Commission économique pour l'Europe**Comité des transports intérieurs****Groupe de travail du transport des denrées périssables****Soixante-huitième session**

Genève, 22-25 octobre 2012

Propositions d'amendements à l'ATP: Propositions en suspens**Interprétation de la mesure de la surface extérieure
pour les fourgons****Communication du Royaume-Uni****Introduction**

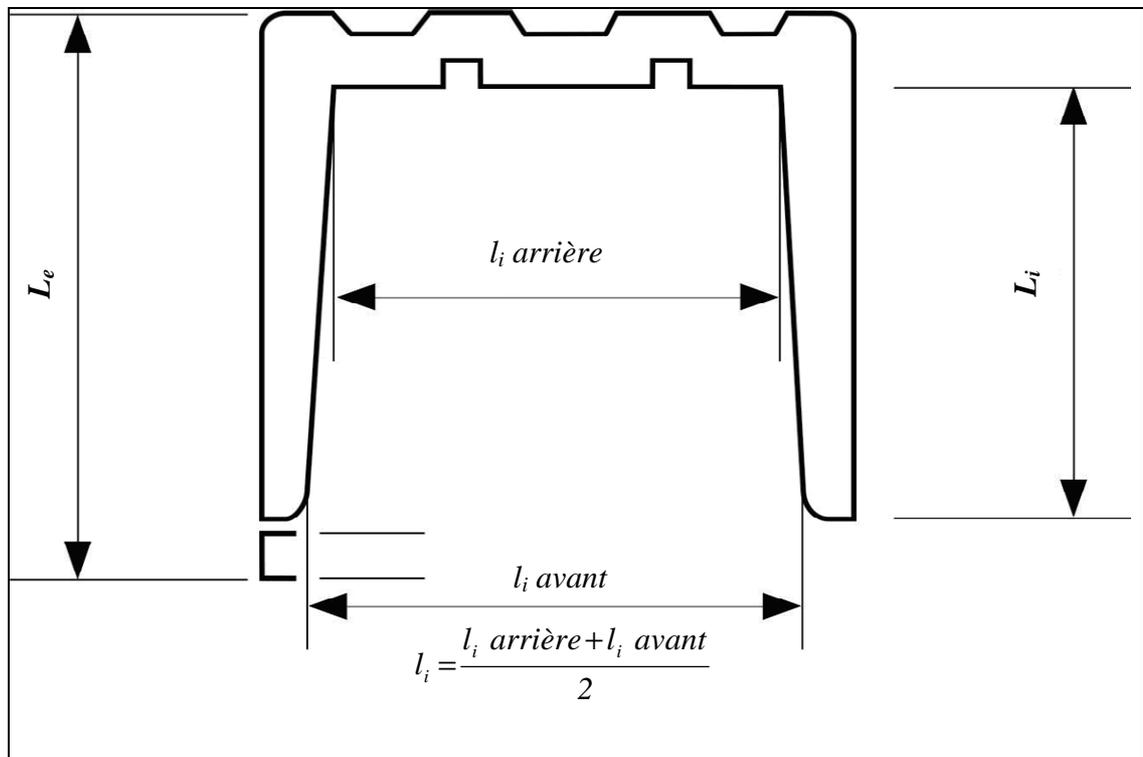
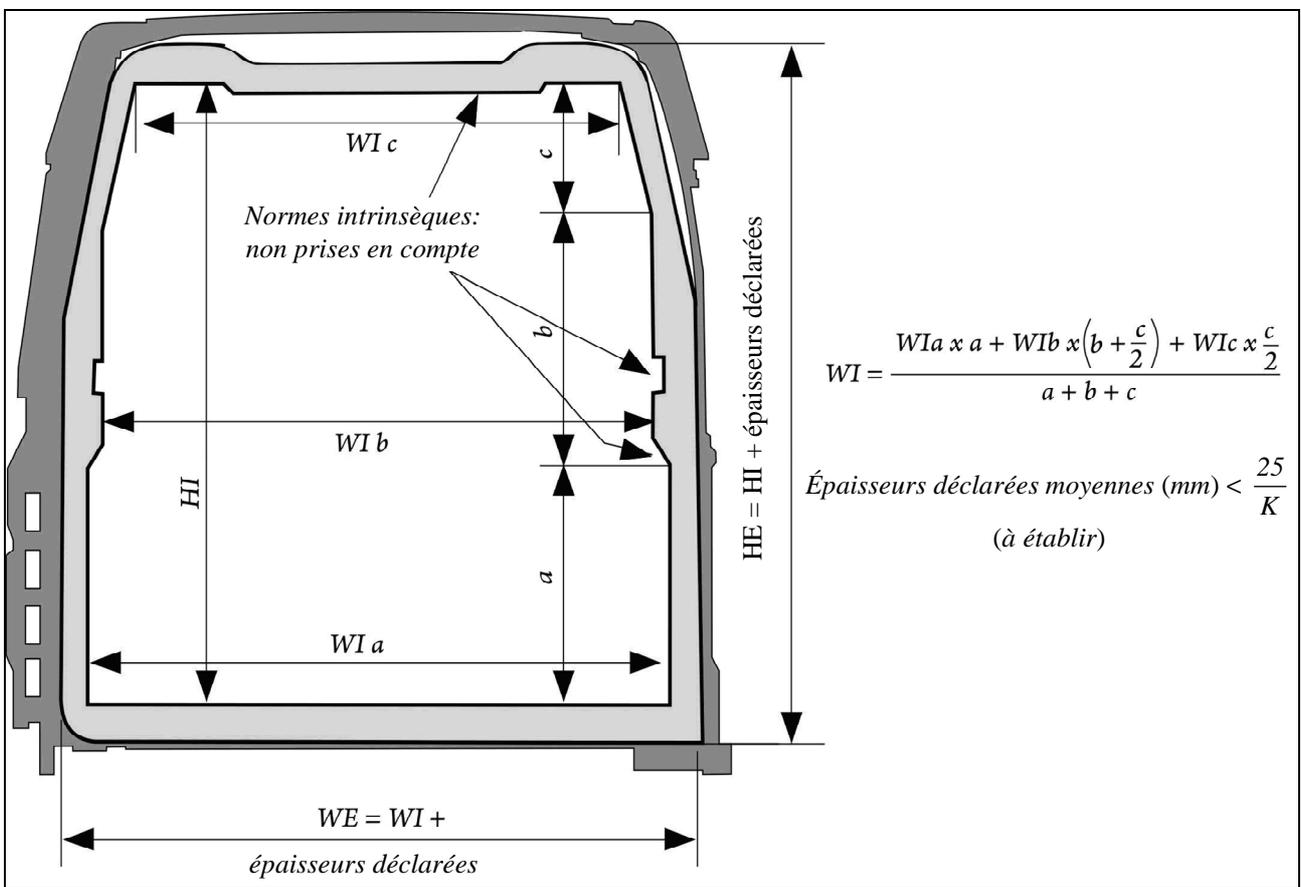
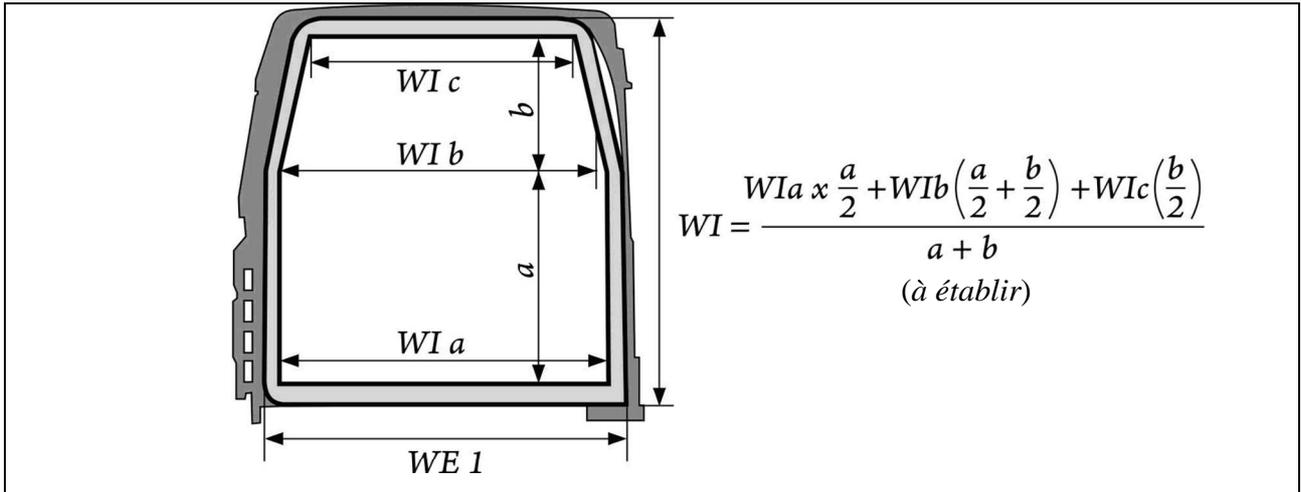
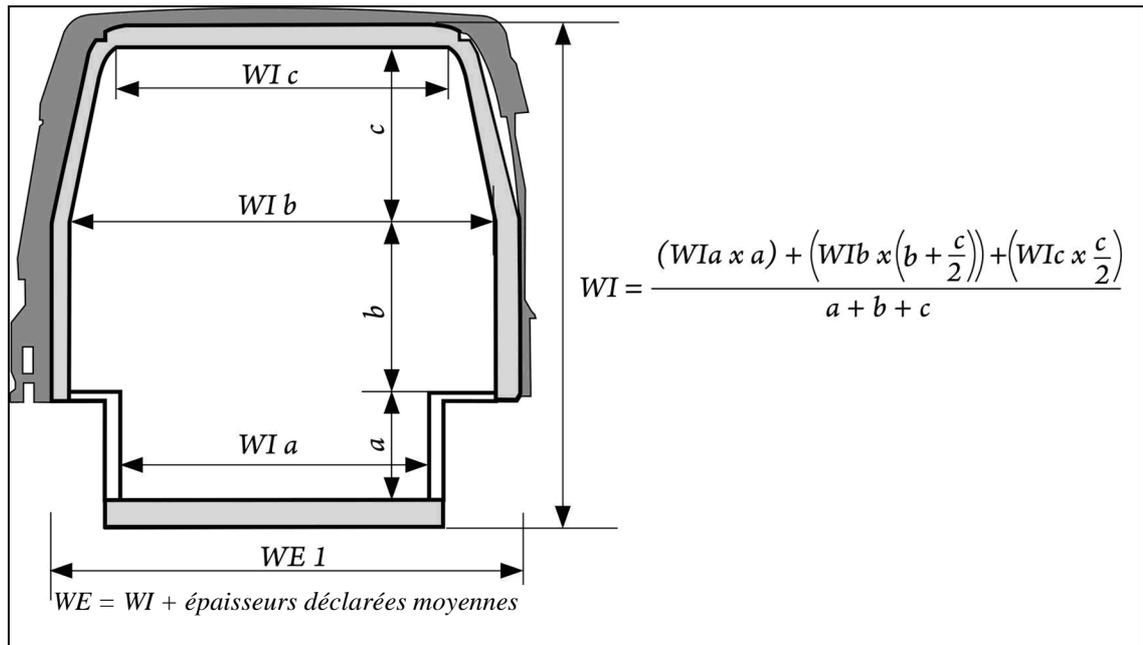
4. Le problème est illustré dans la figure ci-après. La zone grisée représente le panneau isolant principal et les zones noires représentent des éléments de remplissage en mousse de différentes épaisseurs. La question est de savoir s'il faut considérer que la surface extérieure correspond au bord extérieur de la zone grisée ou tenir compte des espaces vides et considérer que la surface extérieure correspond plus ou moins à la surface métallique extérieure.

6. Pour mesurer la surface extérieure et la surface intérieure, il est proposé d'appliquer la méthode mise au point par le Groupe de projet 413 pour le Comité technique 113, qui repose sur l'épaisseur de l'isolant déclarée par le fabricant et un calcul de contrôle.

7. Il est proposé d'ajouter le texte suivant après le paragraphe 1.2 de l'appendice 2 de l'annexe 1:

«Pour les fourgons isothermes, la surface extérieure devrait être considérée comme les dimensions intérieures plus l'épaisseur de l'isolant déclarée. Les formes intrinsèques du contour ne sont pas prises en compte et les décrochements pour passage des roues sont soustraits du calcul final.

$$WI = \frac{(WIa \times a) + \left(WIb \times \left(b + \frac{c}{2}\right)\right) + \left(WIc \times \frac{c}{2}\right)}{a + b + c}$$

$WE = WI + \text{épaisseurs déclarées moyennes}$

$$l_i = \frac{l_i \text{ arrière} + l_i \text{ avant}}{2}$$

8. Pour des raisons de conformité, l'épaisseur déclarée moyenne (en mm) doit être supérieure à 25 divisé par le coefficient K mesuré, à moins qu'il ne puisse être prouvé que l'isolant utilisé est de qualité supérieure.

Il est proposé que les diagrammes soient ajoutés au manuel afin d'apporter des précisions supplémentaires.
